# 再処理施設 廃棄物管理施設 MOX燃料加工施設

## 設工認申請の対応状況について

「基準地震動に基づく入力地震動の策定（地盤モデル）」部分

令和 5 年 3 月 16 日

## ■ 各因子の感度分析結果（岩盤部分の地盤物性の設定に対する感度、 $S_s-A_H$ ）

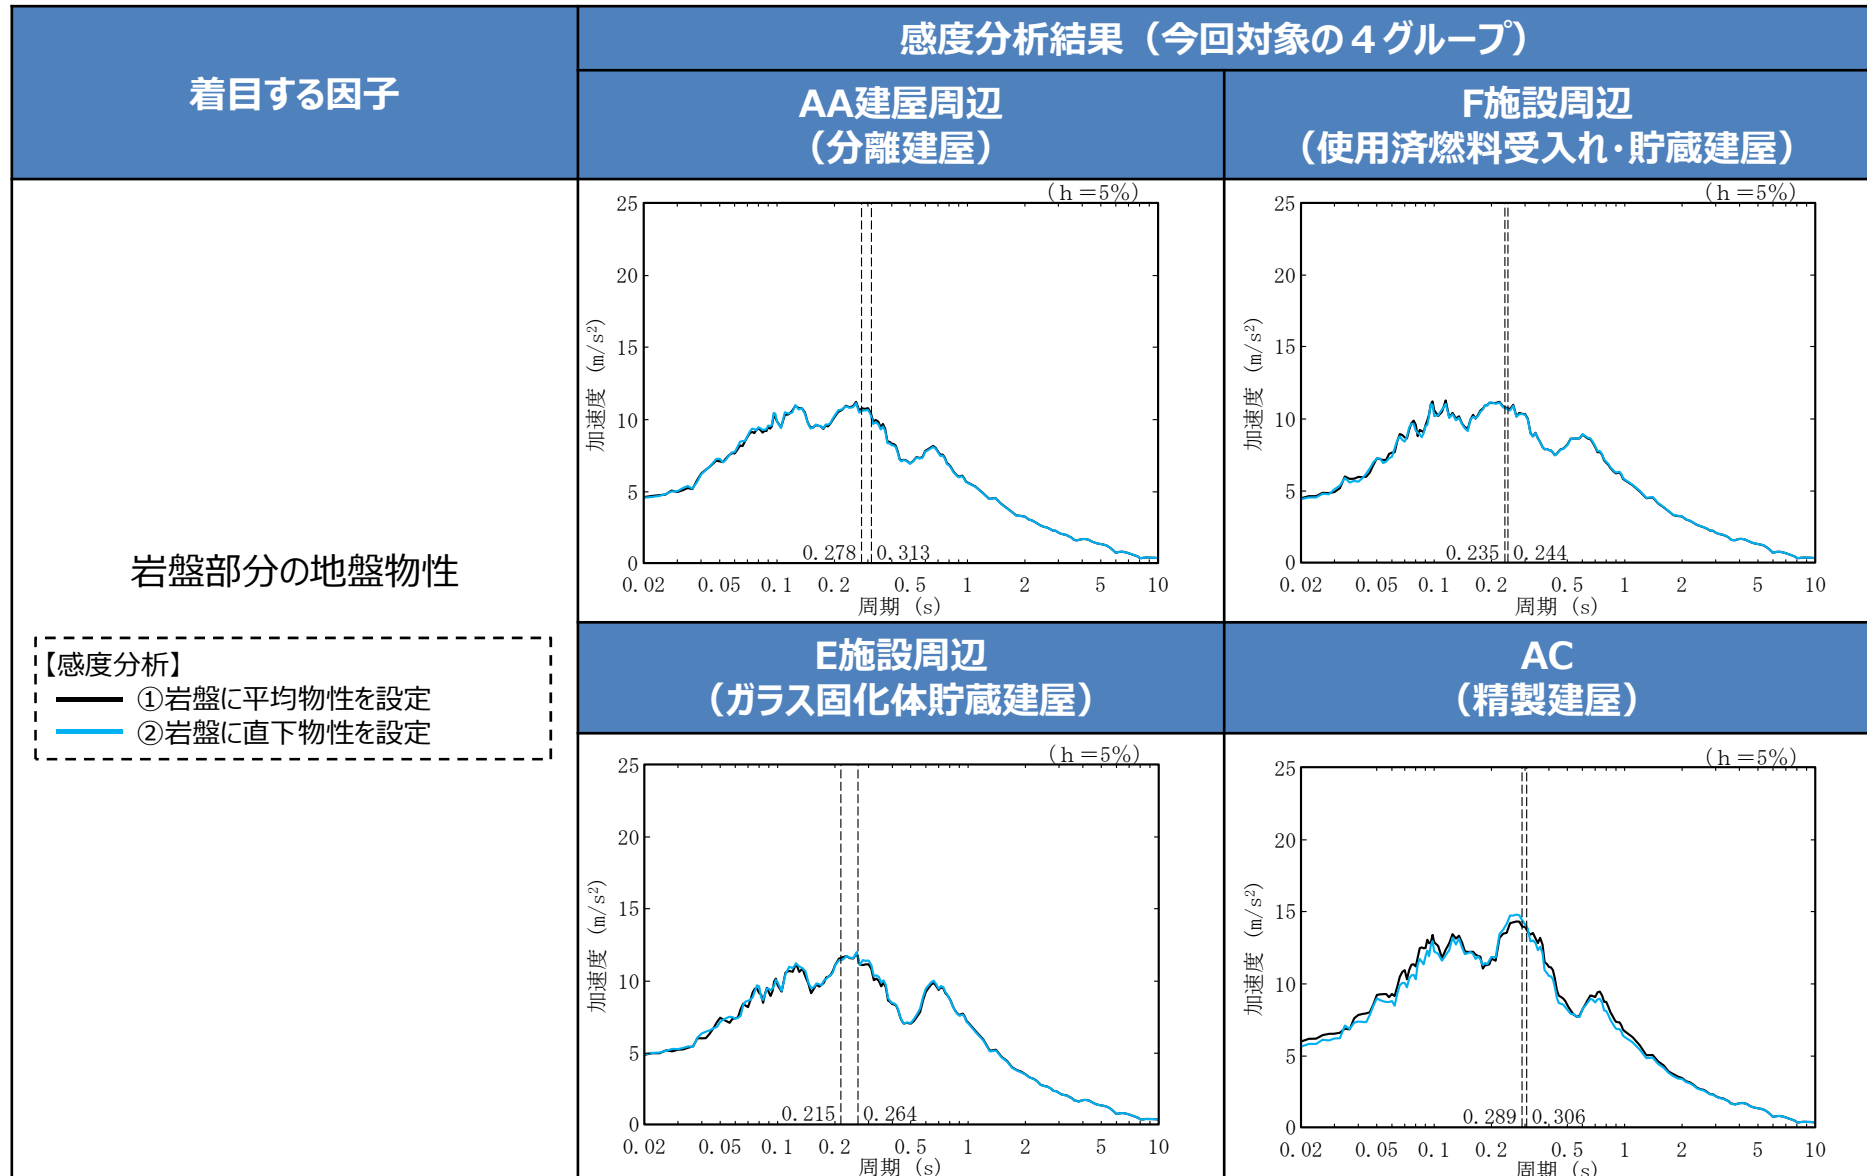
平均地盤モデルと直下地盤モデルの差異について、地盤剛性、地盤の減衰の与え方、表層地盤の設定の仕方など、それぞれどの因子の影響度合いが分かるような検証を実施すること。

- 岩盤部分の地盤物性の設定 ⇒感度小
- 岩盤部分の非線形性の考慮 ⇒感度小
- 岩盤部分の減衰定数の与え方 ⇒短周期側で感度大
- 表層地盤部分の地盤物性の設定 ⇒感度大

本日晒したグループ以外の感度分析を進め、各因子の影響度合いや各パラメータの位置づけ等について考察を加えた上で、適切なパラメータを地盤モデルに反映していく。
